Warnung von Kortel Design zu Rettungsgriffen 26.02.2015

Betroffen sind folgende Gurtzeuge:

- Kamasutra II
- Karma II
- Krashbox Module Kuik II Rescue mit 2 oder 3 Pins

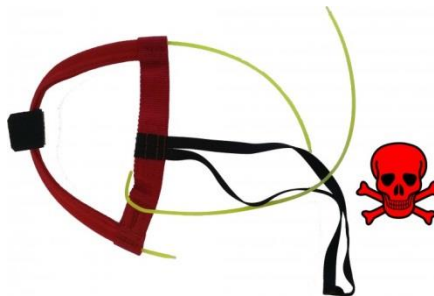
Bei manchen Griffen sind möglicherweise die Kunststoffdrähte (Splinte) nicht richtig verarbeitet. Sie können sich in dem Griff verschieben. Dies hat zur Folge, dass im Extremfall die Rettung erschwert oder gar nicht ausgelöst werden kann. Derzeit sind zwei Fälle bekannt.

Kortel rät den Piloten, die Griffe selbst zu überprüfen:

- Nehmen Sie den Griff in einer Hand
- Ziehen Sie mit der zweiten Hand jeden Splint separat

Wenn die Splinte beim Ziehen am Platz bleiben, dann ist der Griff in Ordnung.

Rutschen die Kunststoffdrähte im Griff durch, sollte man den Griff ersetzen.
